Oggetto: Quesiti relativi al punto 4.2.5. del D.M. 12/4/1996 ed al punto 1.12 del D.M. 30/11/1983.

OGGETTO: DM 12/04/96 (impianti termici a gas metano) punto 4.2.5
 DM 30/11/83 (termini e definizioni di prevenzione incendi) punto 1.12

Oggetto: **D.M. 12 aprile 1996** (impianti termici a gas) punto 4.2.5.
D.M. 30 novembre 1983 (termini e definizioni) punto 1.12

esemplificazione allegata alla richiesta di parere relativa a "autorimessa / centrale termica"
10/02/2009

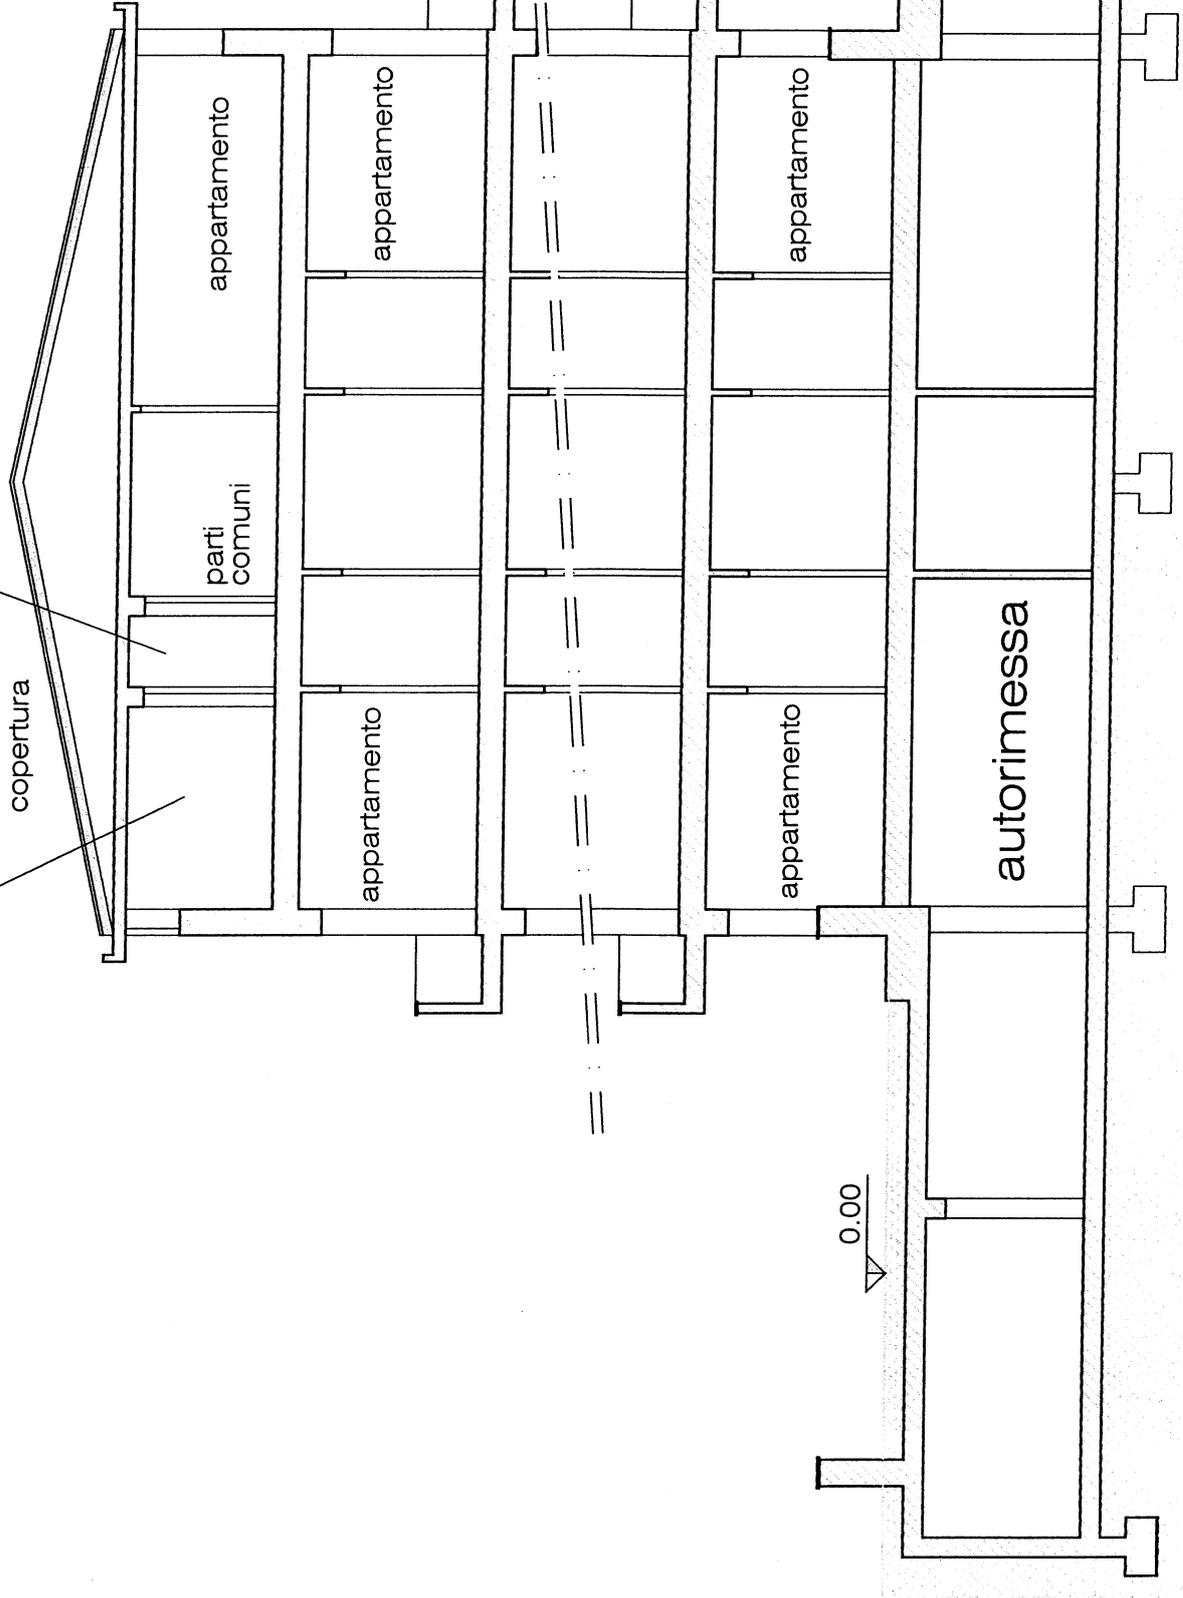
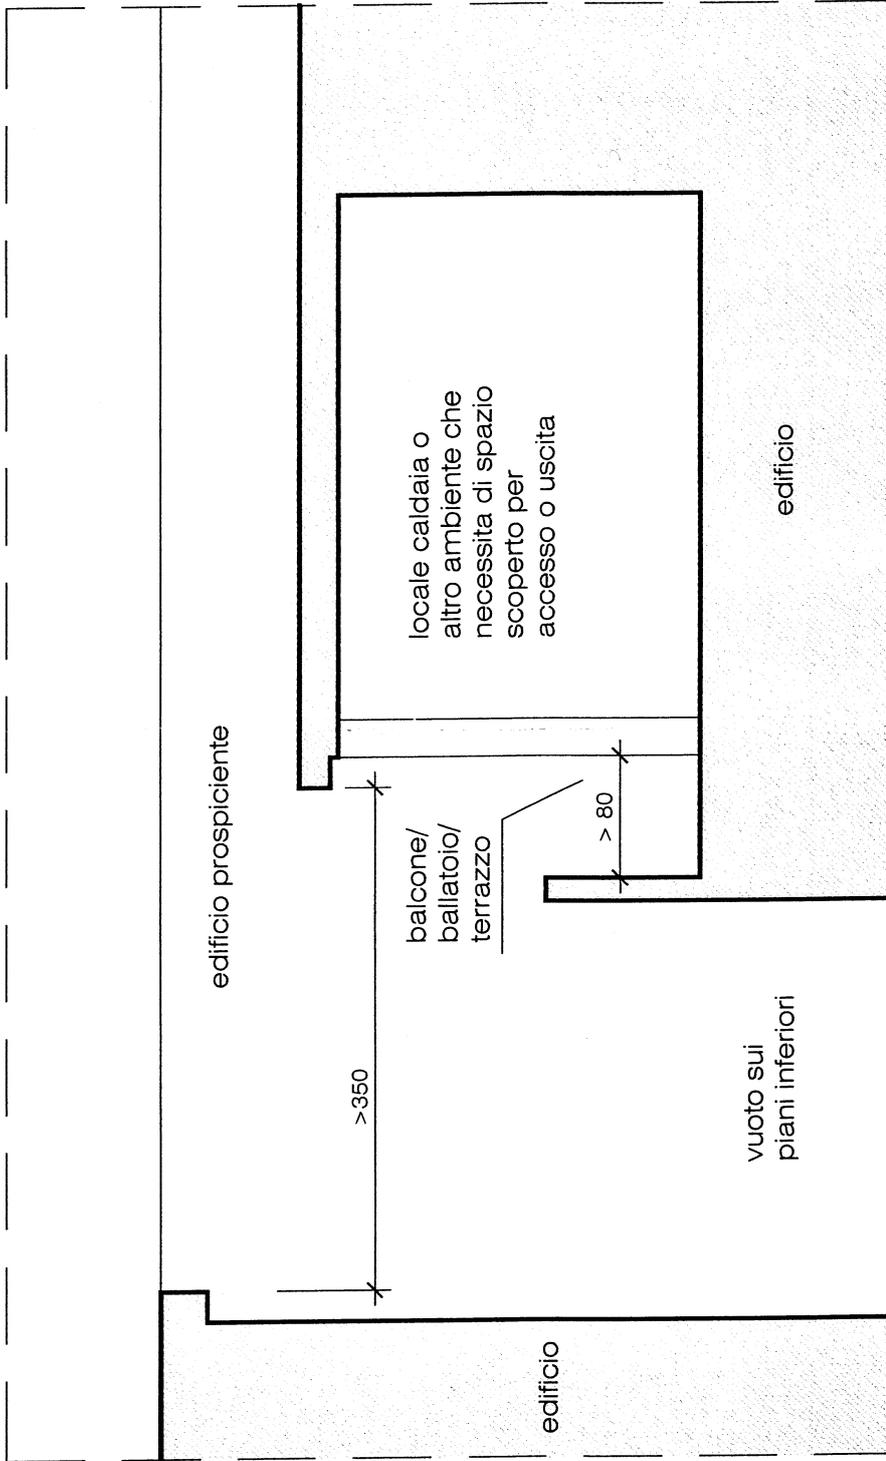
- 1) Se l'applicazione del punto 4.2.5 del DM 12/04/96 riportante: *"Nel caso di locali ubicati all'interno del volume di fabbricati destinati, anche parzialmente a pubblico spettacolo, caserme, attività comprese nei punti 51, 75, 84, 85, 86, 87, 89, 90, 92 e 94 (per altezza antincendio oltre 54 m), dell'allegato al D.M. 16 febbraio 1982 o soggetti ad affollamento superiore a 0,4 persone per m², l'accesso deve avvenire direttamente dall'esterno o da intercapedine antincendio di larghezza non inferiore a 0,9 m."* valga anche per locali caldaia ubicati in sommità di edifici di abitazione aventi autorimessa al piano interrato o se per tali tipologia sia ammissibile l'accesso da disimpegno aerato.

sebbene il punto 4.2.5 del DM 12/04/96 si chiaro in merito e che la nota prot. n° 8/4108 sott. 22/20 del 05 novembre 2007 ribadisca tale punto, nel caso specifico, siderando che il secondo quesito della stessa nota consente l'installazione della centrale termica sul terrazzo, avente caratteristiche di spazio scoperto, di edifici civile con altezza antincendio > 54 m, si possa accettare tale ubicazione alle seguenti condizioni:

- l'accesso avvenga da disimpegno con strutture almeno REI 60 e sia areato;
- la tubazione di adduzione gas sia munita di due elettrovalvole, una subito a monte del contatore gas ed una prima dell'ingresso alla CT, comandate da rivelatori di gas in centrale termica o da interruttore in zona visibile ed accessibile, che oltre a

chiudere l'alimentazione del gas aprano una valvola in sommità che vuoti la tubazione stessa al di sopra del tetto dell'edificio.

Chiedo se l'applicazione del punto di cui sopra ricomprenda anche i locali caldaia ubicati in sommità di edifici d'abitazione (condomini e simili) aventi autorimesse al piano interrato o se per tali tipologie sia ammissibile l'accesso da disimpegno aerato.

1. Nell'ottica dell'approccio prescrittivo che caratterizza la legislazione antincendio italiana, l'applicazione del punto 4.2.5 del D.M. 12/4/1996 vale anche nel caso di specie relativo ad una centrale termica situata all'ultimo piano di un edificio dotato di autorimessa al piano interrato priva di comunicazione diretta con il locale. Pertanto l'accesso alla centrale può avvenire esclusivamente dall'esterno o da intercapedine antincendio di larghezza non inferiore a 0,9 m.
Sebbene non rientranti nel caso trattato, si richiama l'attenzione sul fatto che per i locali ospitanti centrali termiche posizionati sulle coperture degli edifici, qualora classificabili come "esterni" in base al punto 1.1 del D.M. 12/4/1996, non risultano applicabili le limitazioni sull'accesso riportate al comma precedente.

esemplificazione allegata alla richiesta di parere relativa a "spazio scoperto" - SEZIONE
10/02/2009

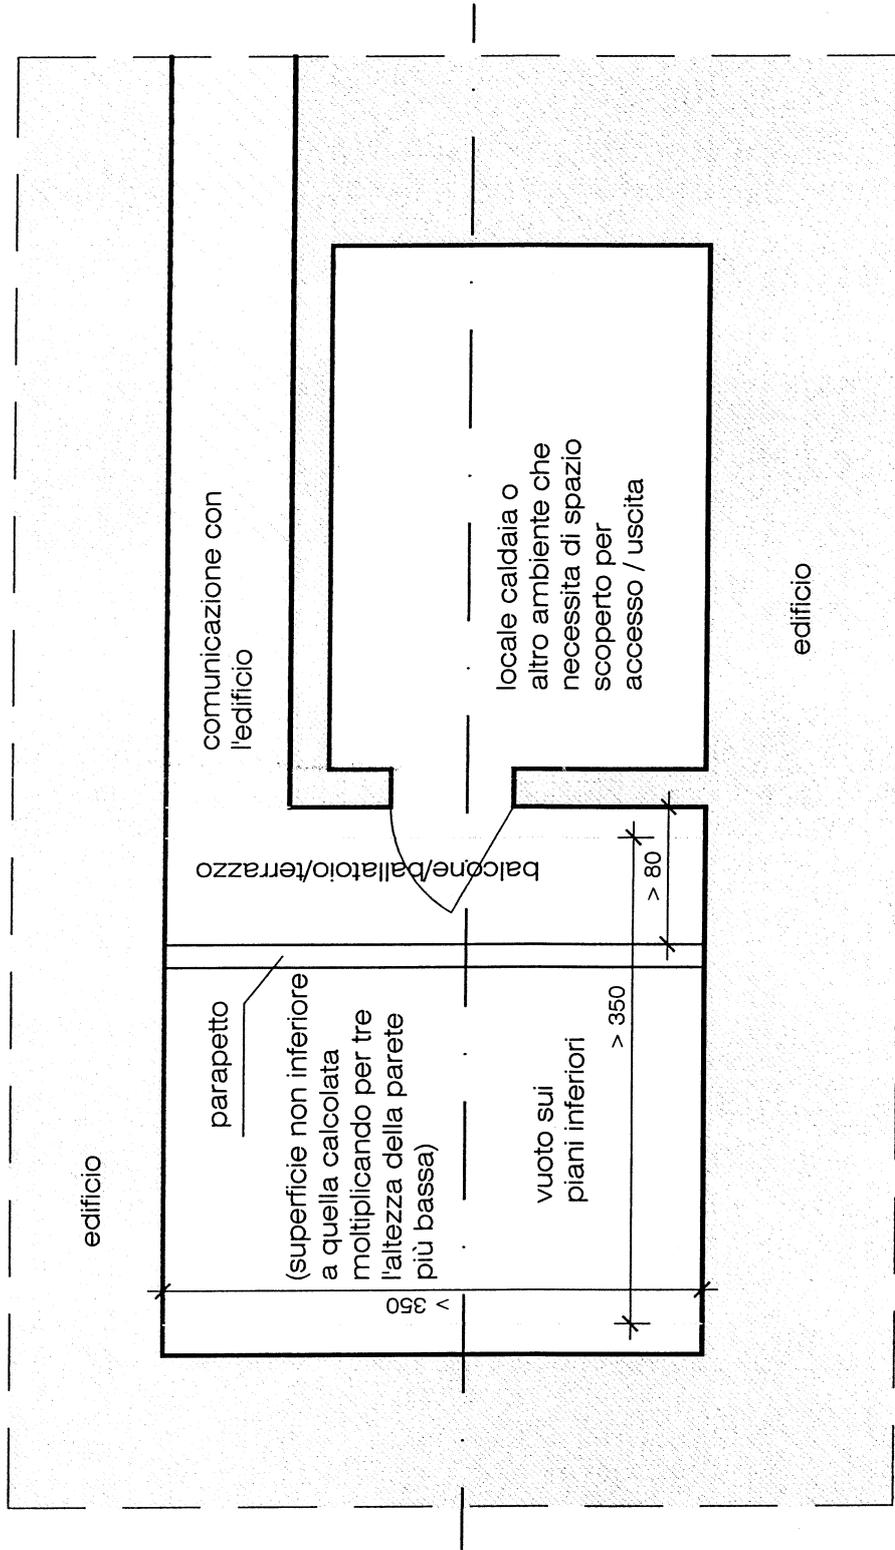
- 2) Se nella definizione di "spazio scoperto" di cui al punto 1.12 del DM 30/11/83, siano ricompresi balconi/ballatoi/terrazzi a cielo libero aventi caratteristiche meglio definite nella richiesta dello studio tecnico .

- 2) Si ritiene che i balconi/ballatoi/terrazzi con le caratteristiche definite dallo studio tecnico non siano riconducibili alla definizione di spazio scoperto.

Chiedo se un balcone/ballatoio/terrazzo a cielo libero avente sviluppo non inferiore a 3,5 m, larghezza non inferiore a 0,8 m e prospiciente vuoto sui piani inferiori con dimensioni non inferiori a 3,5 x 3,5 m e con superficie non inferiore a quella calcolata moltiplicando per tre l'altezza in metri della parete più bassa che lo delimita, sia definibile "spazio scoperto".

2. Nella definizione di "spazio scoperto" sono ricompresi anche i balconi, i ballatoi ed i terrazzi se in possesso dei requisiti prescritti dal D.M. 30/11/1983.
